改善箇所説明図

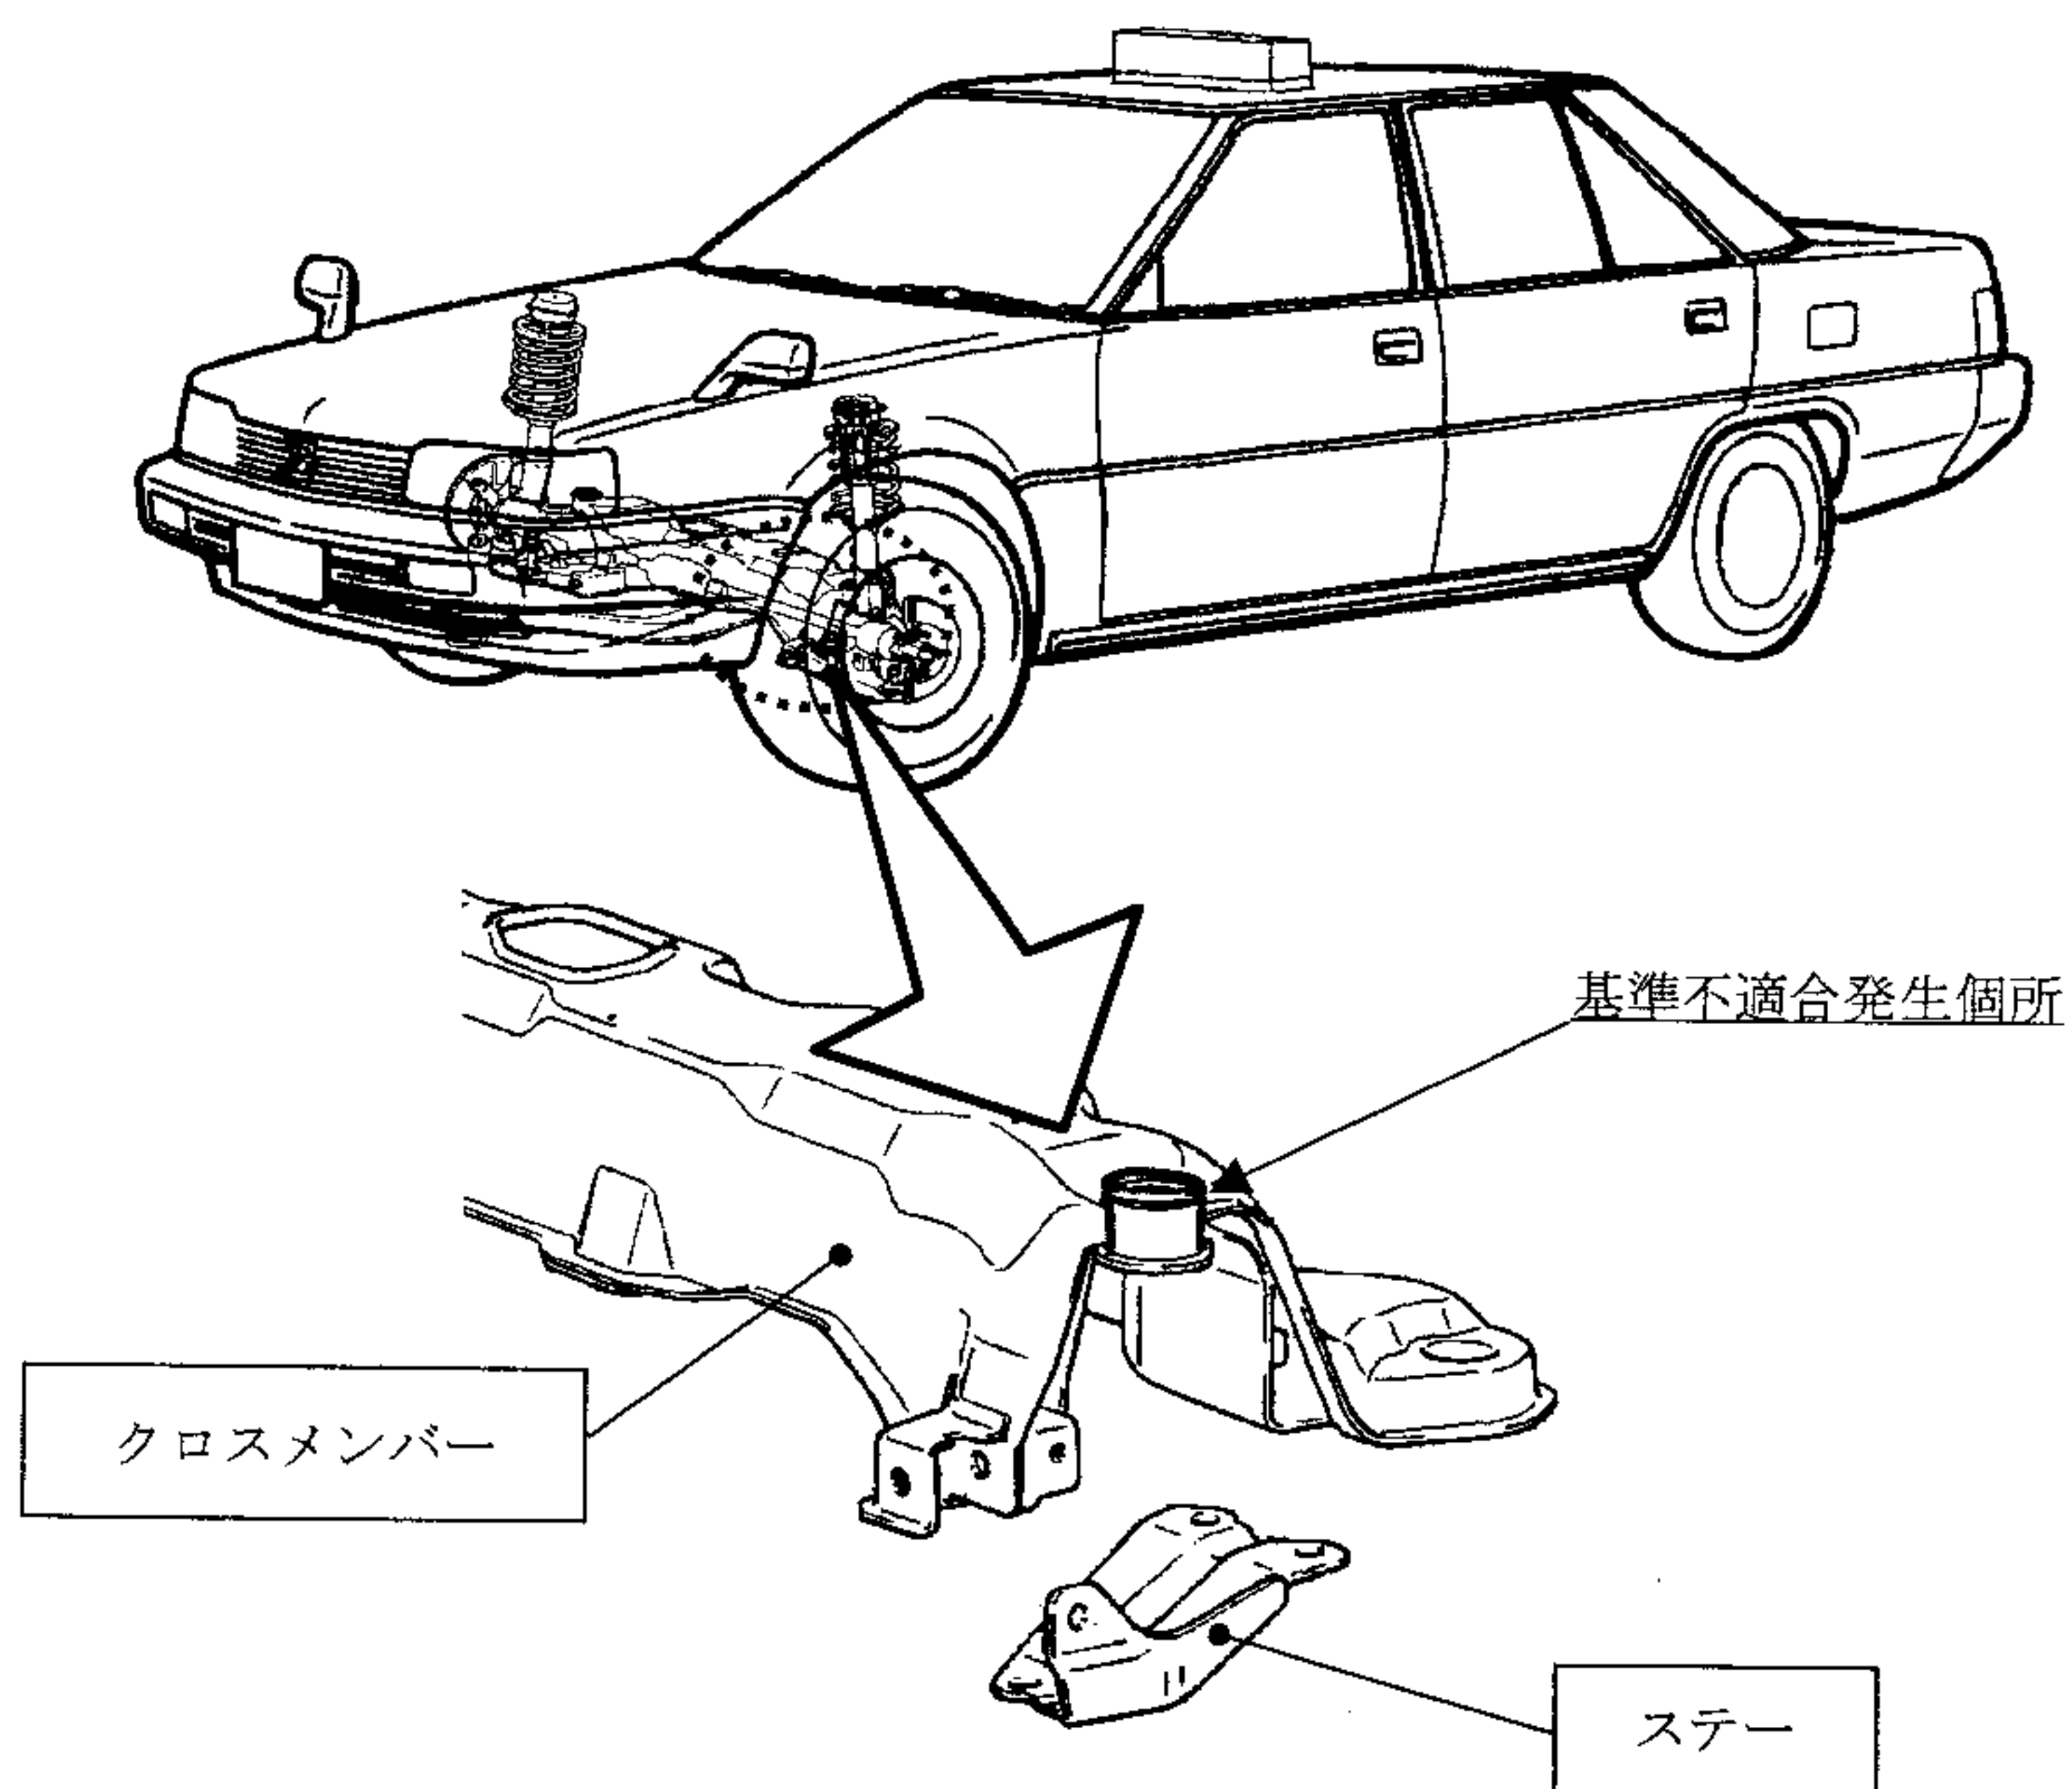
車枠の組付け作業が不適切なため、クロスメンバーの剛性を向上させるステアが未装着のものがあ。そのため、そのままの状態で使用を続けると、クロスメンバーに亀裂が生じるおそれがある。

全車両、ステアを点検し、ステアが未装着であるものはクロスメンバーを良品と交換する。

注：□は交換部品を示す。

識別：エンジンルーム内の銘板右側取付け部に、白色または黄色のペイントを塗布する。
